Změnový list č. 4

Název a evidenční číslo Stavby:	Zabezpečení podjezdových výšek na vltavské vodní cestě I.a. etapa: Vraňansko - Hořínský kanál, zhotovitel stavby 003.C Číslo projektu 500 551 0004	Číslo SO/PS / číslo Změny SO/PS:	Pořadové číslo ZBV:
Název stavebního objektu / provozního souboru (SO/PS):	SO 231 Silniční most na místní komunikaci - Vraňany - km 9,27	SO 231	4
Název ZBV:	Variace č. 5 Mikrozáporové pažení

**Předmět jednání: Stavba 003C Silniční most na místní komunikaci – Vraňany
Variace č. 5 – Statické zajištění – mikrozápory**

SO 232 - ÚPRAVA VJEZDU PLAVEBNÍHO KANÁLU - KM 9,27
PŮDORYS MĚŘÍTKO 1:100

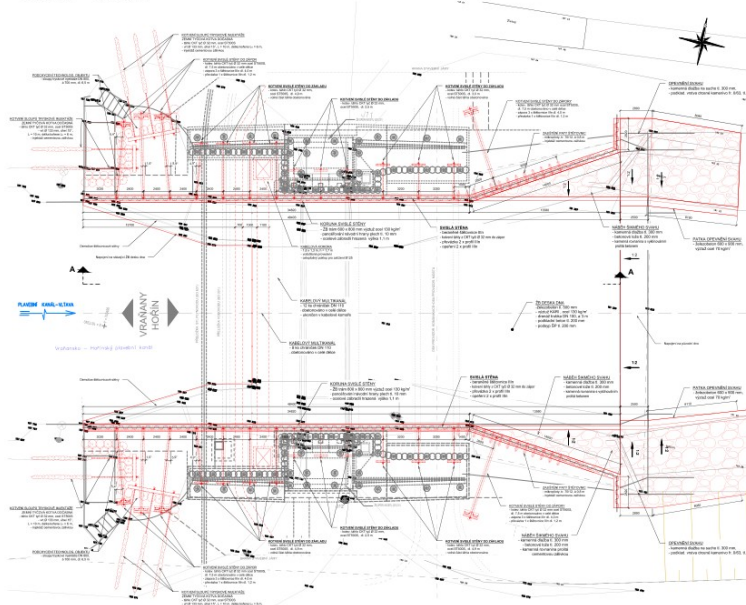
Na základě provedeného průzkumu AD určil nový způsob statického zajištění stavební jámy pro rozšíření plavebního kanálu metodou mikrozáporového pažení. Tento způsob zapážení bude zpracován do RDS. Vzhledem k tomu, že se mikrozáporové pažení bude provádět časově a technologicky shodně s SO 232 – Úprava vjezdu plavebního kanálu – km 9,27,

zpracuje projektant změnu do tohoto objektu a současně bude v ocenění Variace odečtena v SO 231 nerealizovaná trysková injektáž.

Správce stavby ověřil sdělené nepředvídatelné fyzické podmínky a souhlasí s provedením zajištění metodou mikrozáporového pažení dle návrhu RDS formou **Variace č.5** dle Podčlánku 13.1 OP/ZP. Jedná se o doplnění SO 231 - Silniční most na místní komunikaci – Vraňany – km 9,27.
